□資料 8 既存施設の課題について (1/3) : 武蔵野体育館全体配置図

□資料 8 既存施設の課題について (2/3) : 武蔵野プール全体平面図

□資料 8 既存施設の課題について (3/3) : 武蔵野プール管理棟平面図

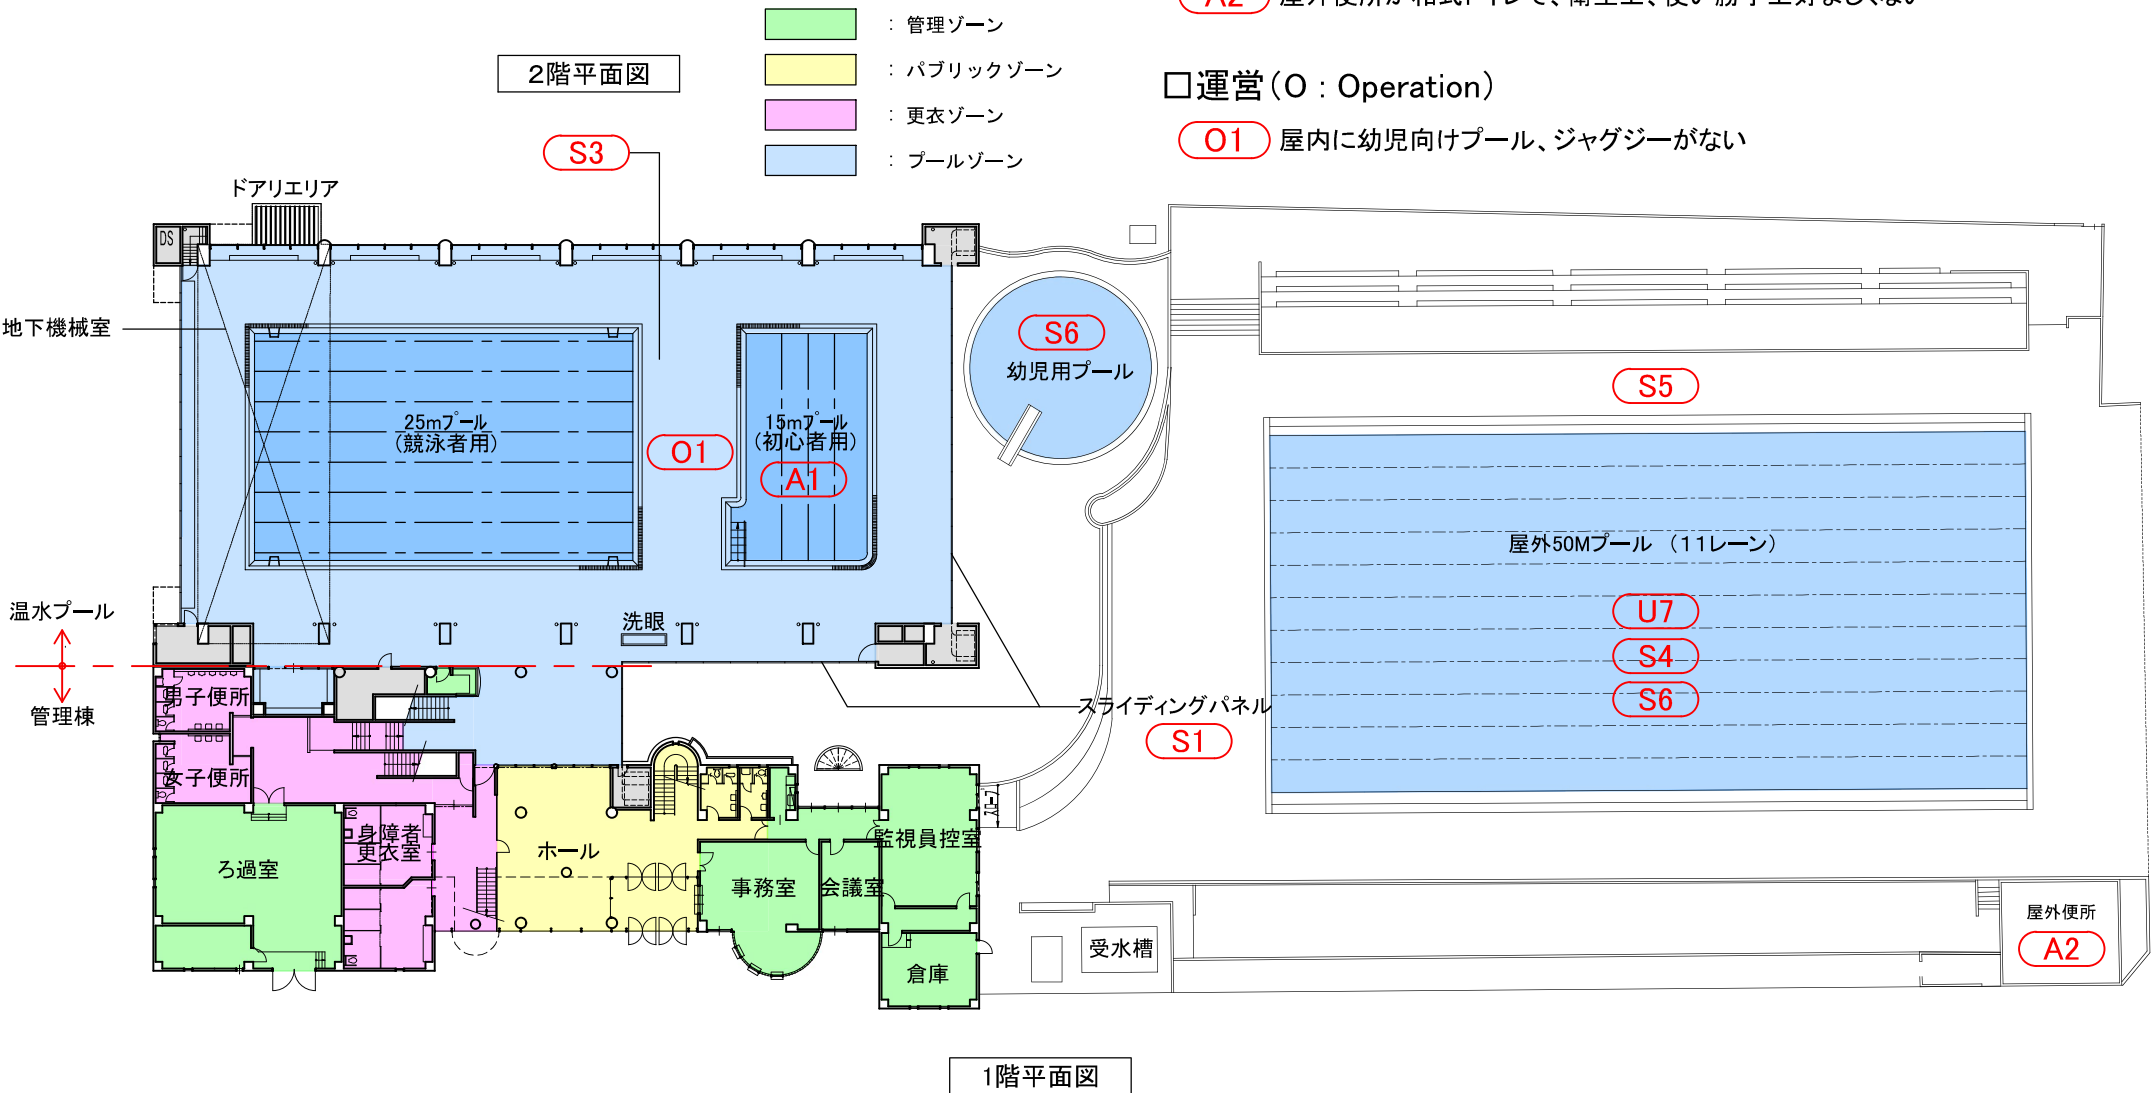
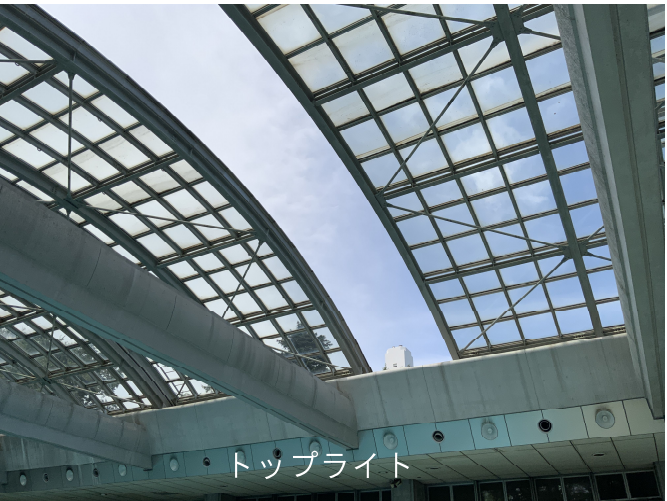
- U7 屋外プールへの動線上に手すりがなく、障がい者が屋外プールにアプローチするための階段、スロープがない

- S1 スライディングパネル(移動壁)の腐食・劣化のため、一部開閉ができない。
- S2 可動トップライトが開閉できない。また、一部のガラスは建築基準法不適合
- S3 プールサイド床材の劣化が激しく、床タイルも滑りやすい
- S4 水深が深く、プールフロアー(水深調整台)を設置しないと子供が遊泳できない。
- S5 屋外プールサイドの劣化が激しく、安全上好ましくない
- S6 屋外プール、幼児用プールの床面、壁面の劣化が激しい

- A1 15mプールの水の循環が悪く汚濁が発生
- A2 屋外便所が和式トイレで、衛生上、使い勝手上好ましくない

- O1 屋内に幼児向けプール、ジャグジーがない

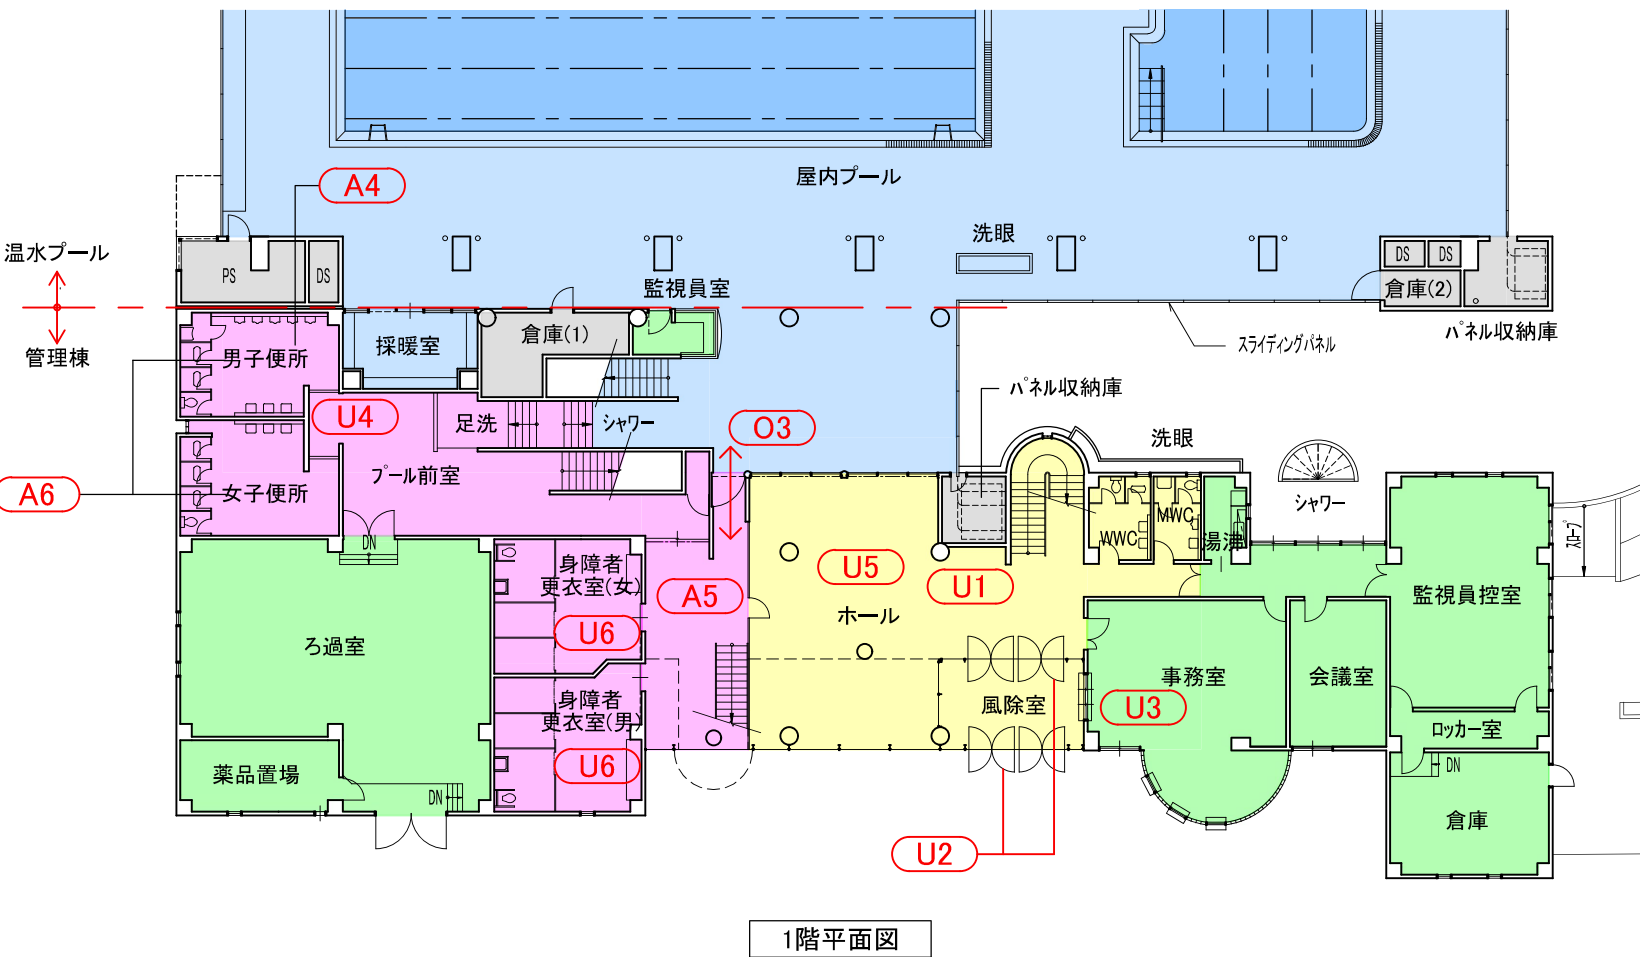
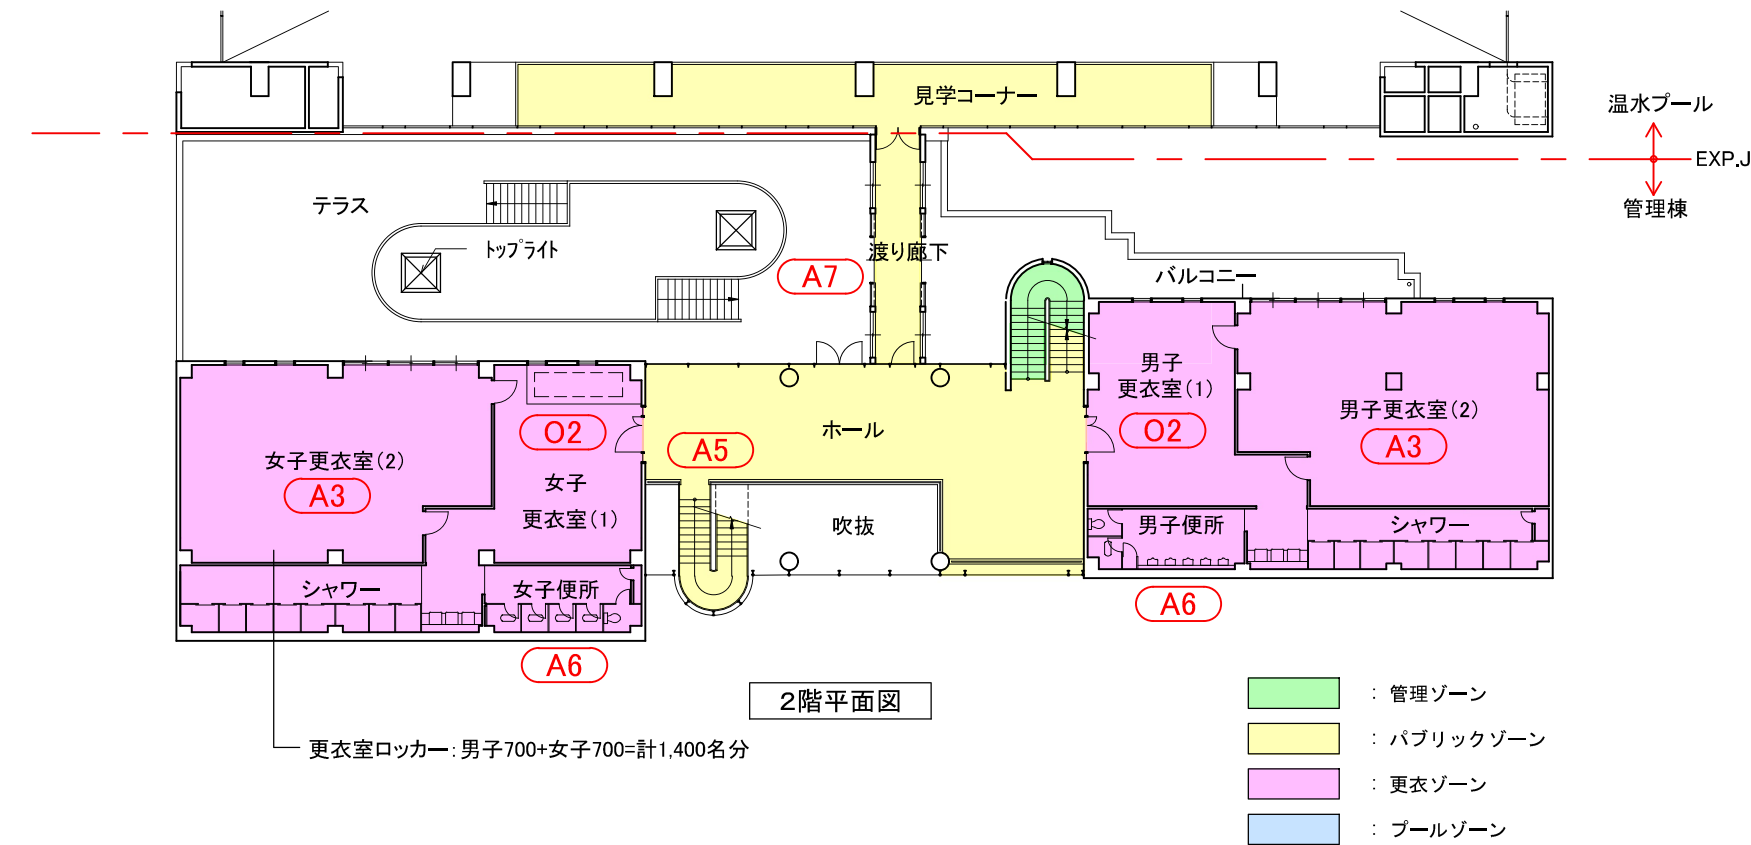
- U1 エレベーターがないため、プール利用者の更衣や、見学者席への移動が困難
- U2 正面エントランスの出入口が両開き扉で、バリアフリー上好ましくない
- U3 事務室受付にローカウンター対応の窓口がない
- U4 トイレ出入口に段差あり
- U5 授乳やおむつ替えのできるスペース(室)がない
- U6 身障者用更衣室、シャワー室に手すりが設置されていない

- A3 更衣室の換気が悪く、湿気やにおいがこもりやすく、衛生上好ましくない
- A4 プール前室から男子便所内が見えてしまう
- A5 管理棟全般に空調の効きが悪く、夏季、冬季の運用に支障がある
特に更衣室からプールまでの階段付近の空調の効が悪い
- A6 男女トイレ内の便器が和式トイレで、衛生上、使い勝手上好ましくない
- A7 渡り廊下の結露が激しい

- O2 更衣室の出入口がーか所のため、泳者と着衣者の動線が交錯する
- O3 強制シャワーを通らずにプールに出入りできてしまう
